前委員説明4月6日

「原案」

意見書(案)

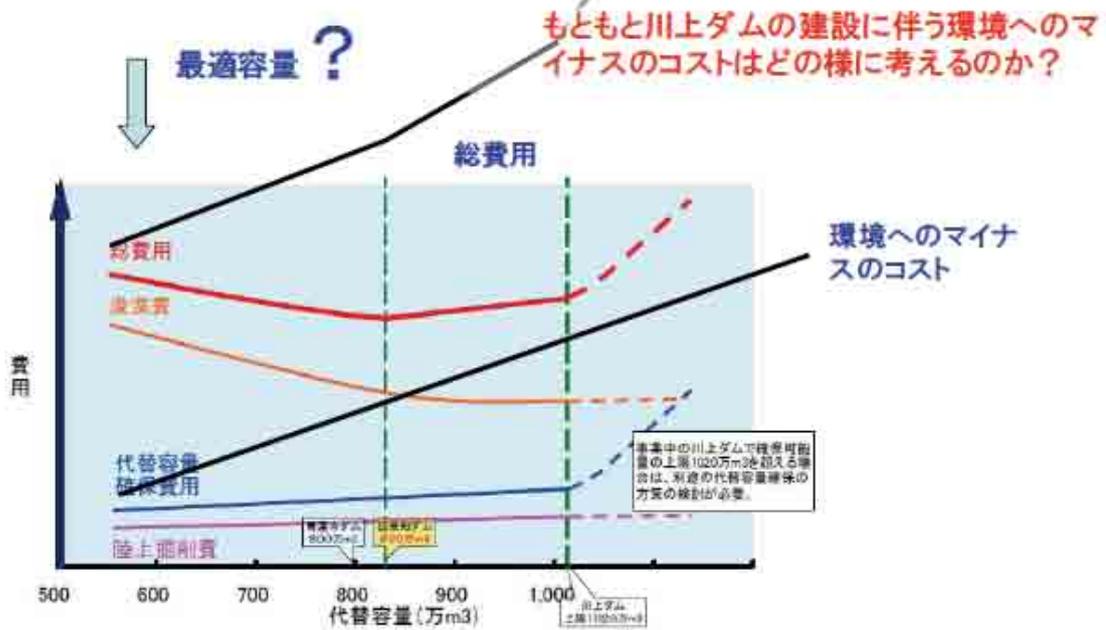
3-3 環境へのマイナスの影響を「ゼロ」として分析？

宇治川(現状)の越水箇所

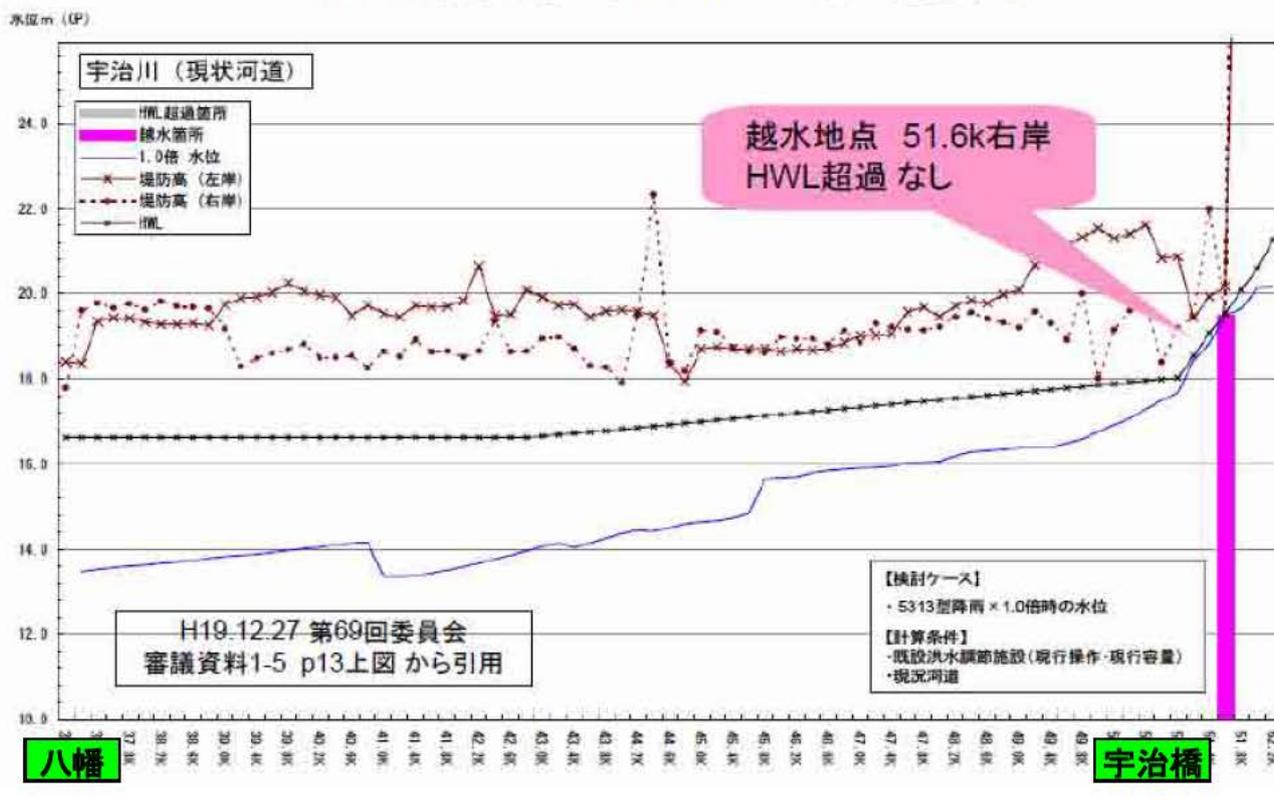
～HWL超過区間はない。51.6k右岸で越水する～

宇治川(整備)のHWL超過箇所、越水箇所

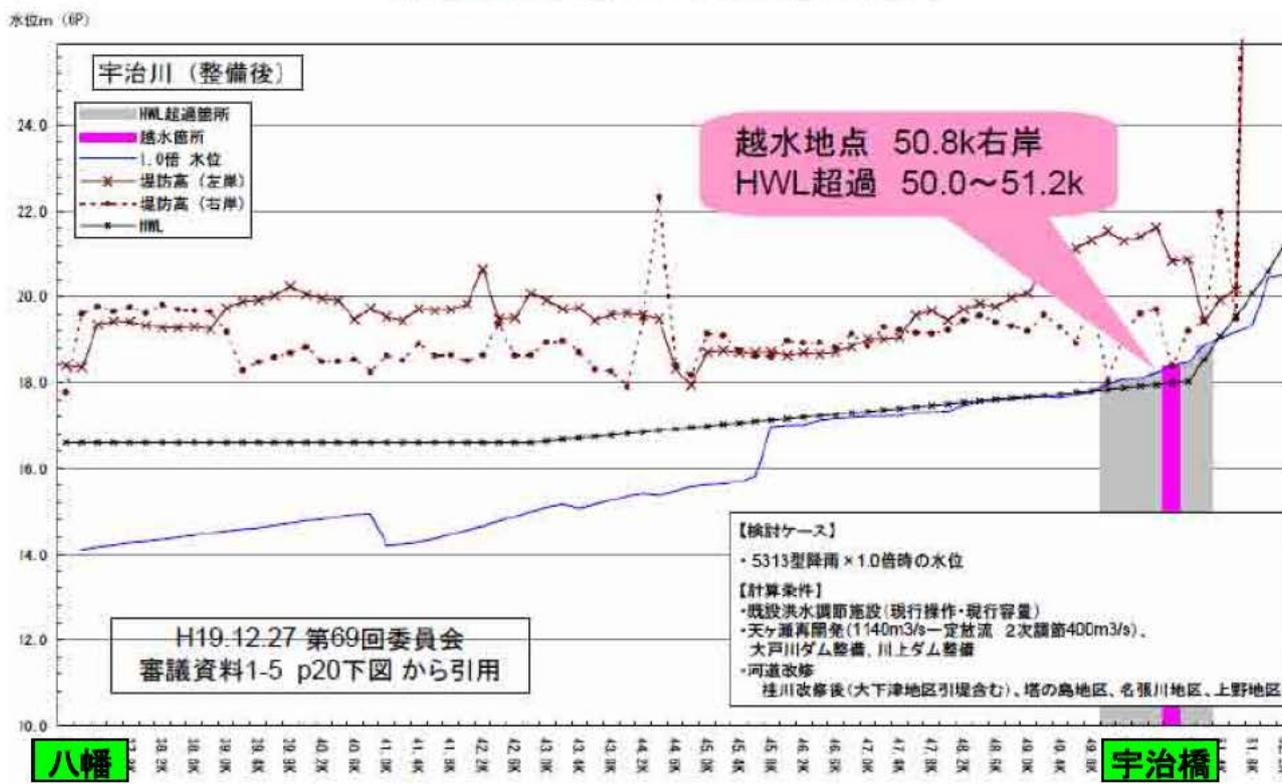
～整備後は、現状よりも危険になる！～

～HWL超過区間はない、51.6k右岸で越水する～

整備)のHWL超過箇所、越水箇所

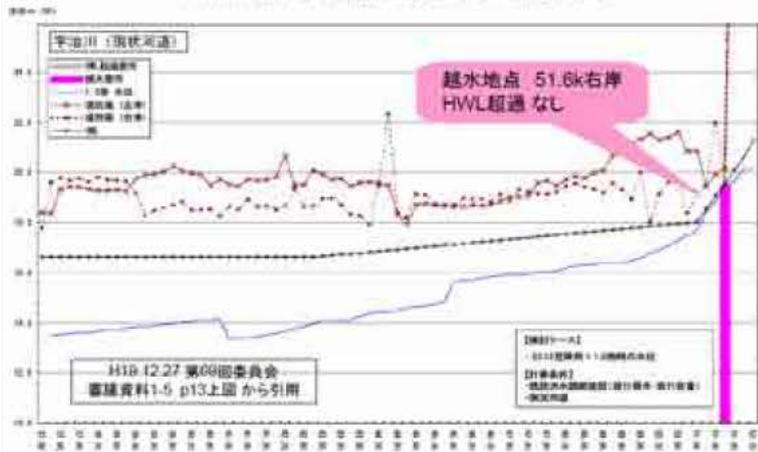
～整備後は、現状よりも危険になる！～

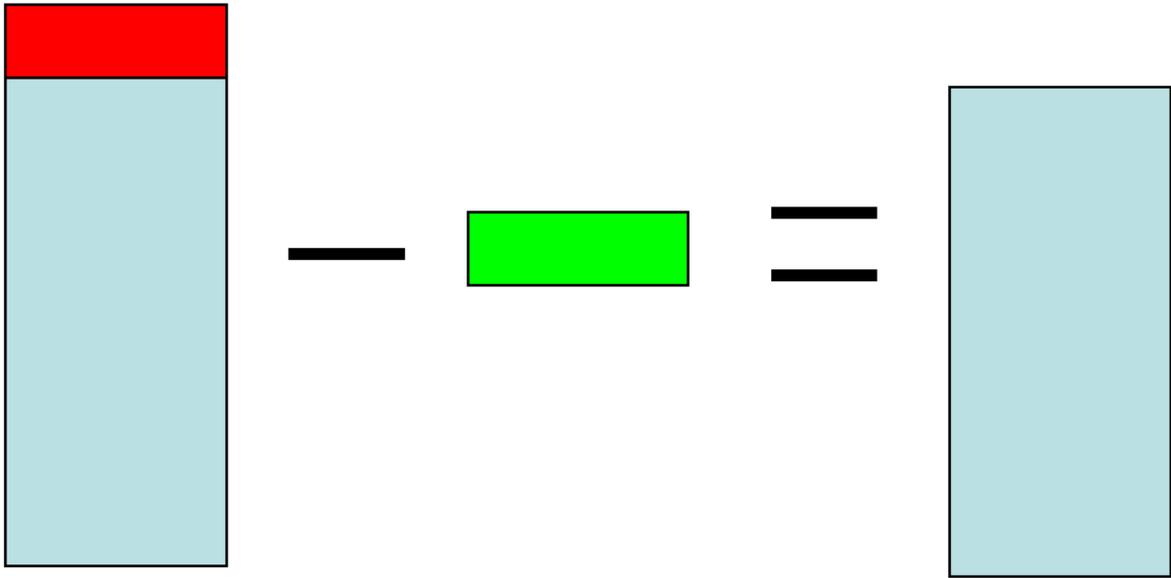
ダム完成後

HWL超過延長 現状と変わらない

危険性が増す区間も

事業の必要性（異常渇水対策）

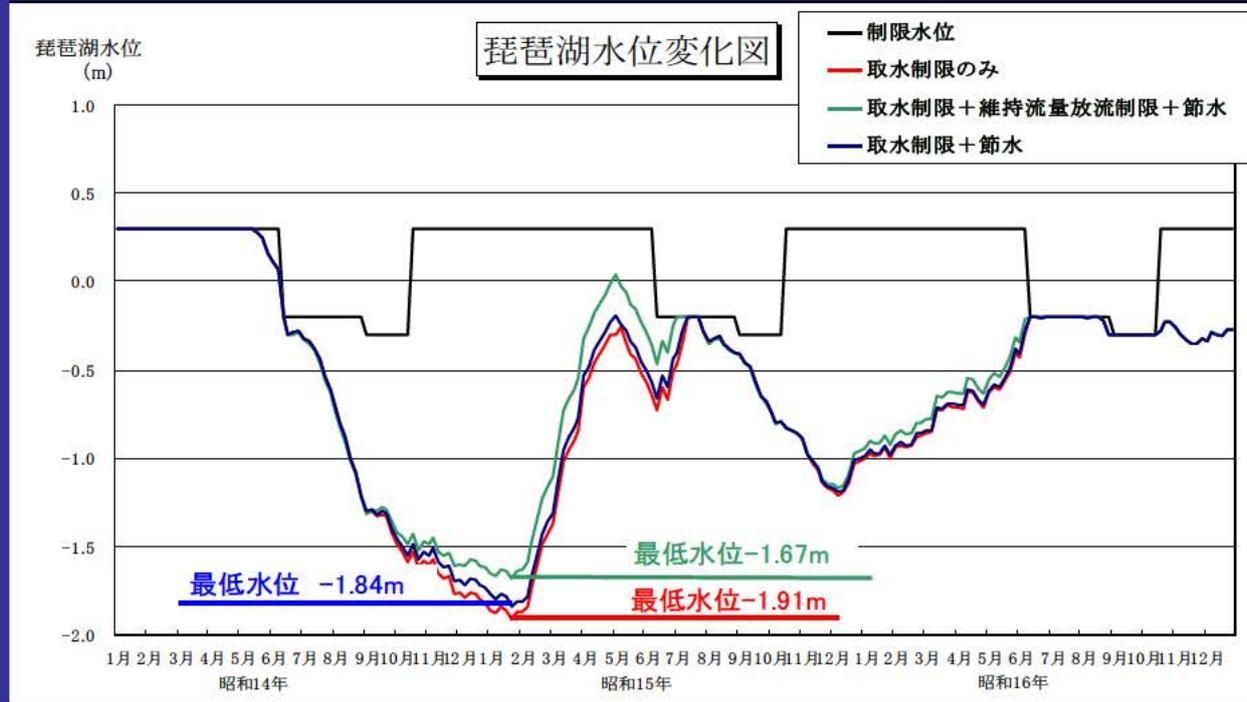
対象渇水
既往最大渇水(昭和14, 15年)
?

琵琶湖マイナス1.5m
1.5m~2m
?

大川維持流量
昭和59年レベルカット
?

洪水規模および整備段階毎の水位縦断図(淀川本川)

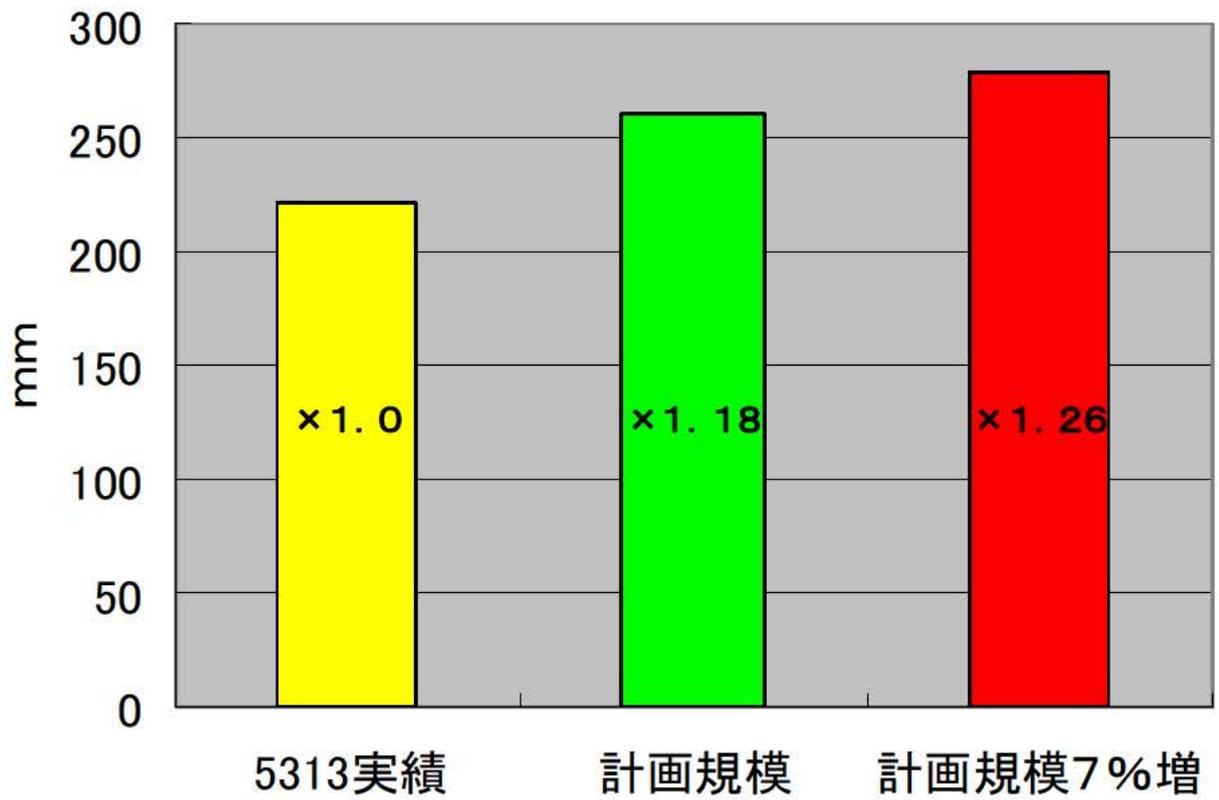
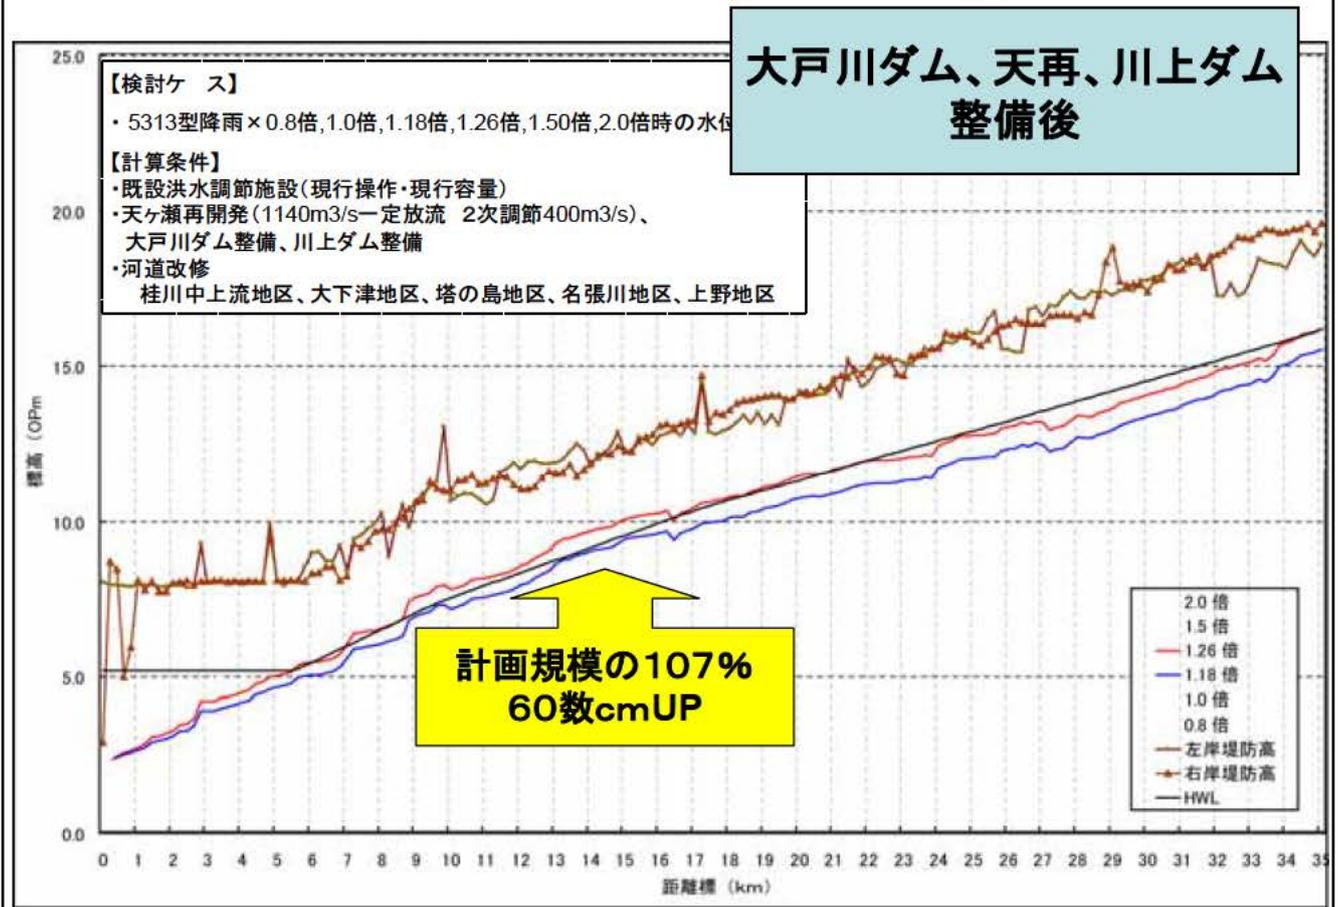
極めて、極めて
危険

ダムが完成しても
HWL以下に
抑えられない

計画規模の
7%増の雨なら

極めて危険

ダムがなくても
HWL以下

ダムがあっても
HWL以上

ダム効果が小さいため
ダムによってHWL以下に
水位を抑えることができる
洪水規模は限られる

川上ダム完成後および整備段階毎の水位縦断面図(木津川)

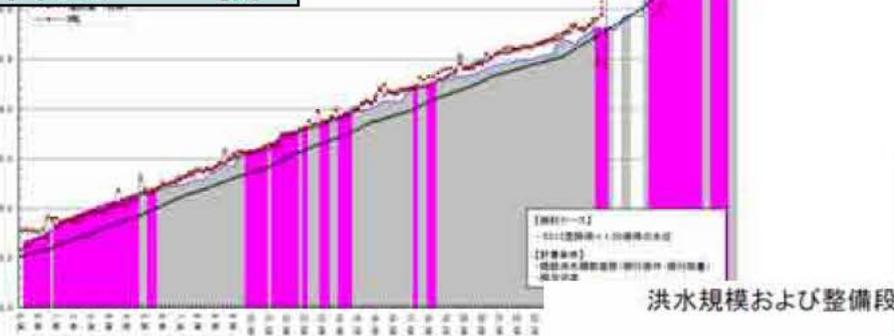
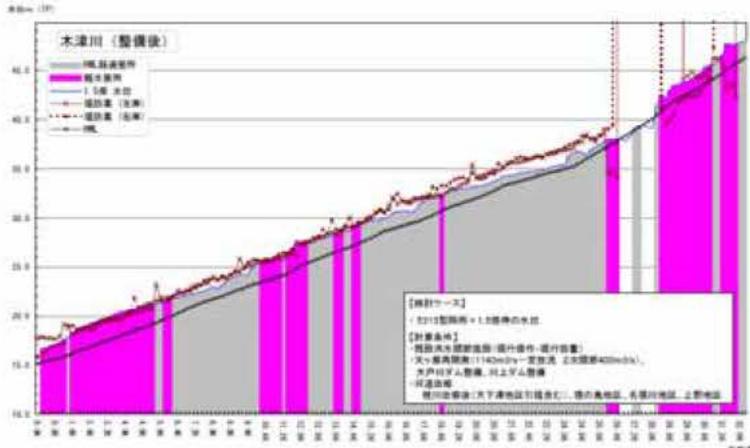
越水、HWL超過延長ほとんど変わらず

木津川下流に対する効果

極めて小さく、限定的
